Revidert planforslag for områderegulering for landbasert oppdrettsanlegg Raudbergvika - Eidsdal

Statsforvaltaren opprettheld og trekker motsegner

Figur 1: Figur 2 i «Golmen, Lars Gunder, et al. "ØKOKYST-DP Norskehavet Sør (I). Årsrapport 2019." NIVA-rapport (2020).»

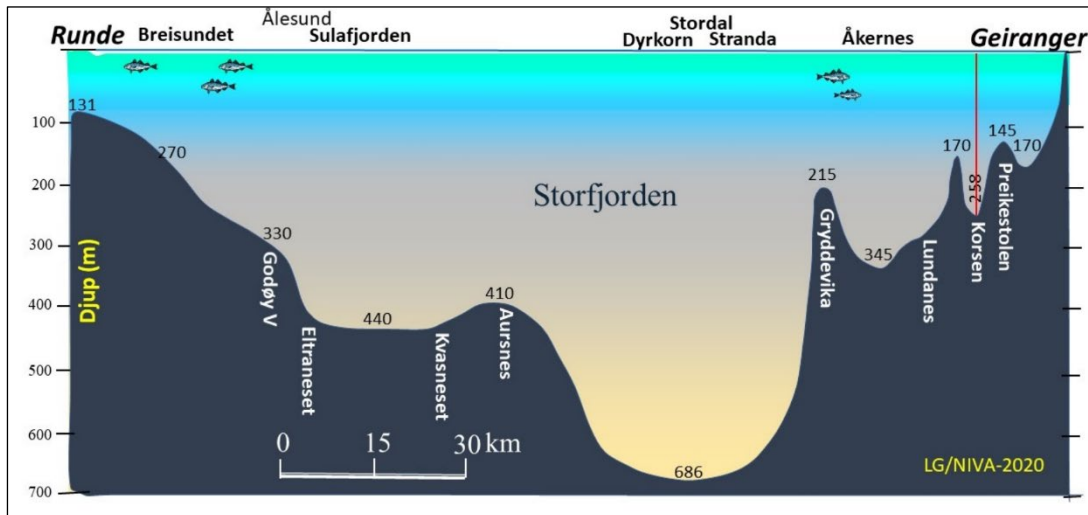
Storfjordsystemet har fleire djupe tersklar. Ein ved innløpet til Geirangerfjorden, ein omtrent 5 km sør for Raudbergvika, samt ein bratt undervasskråning frå Sjøholt til Honningdalsvågen der det går frå å vere frå 686 m til 410 m djupt. Det blir gradvis grunnare ut Sulafjorden og Vartalsfjorden. Storfjordsystemet har difor nokre store djupe «basseng». Dette er område som truleg har dårleg omrøring og kan vere utsett for oksygenvinn. Figur frå NIVAs rapport Økokyst 2019 viser Storfjordsystemet (Figur 1).
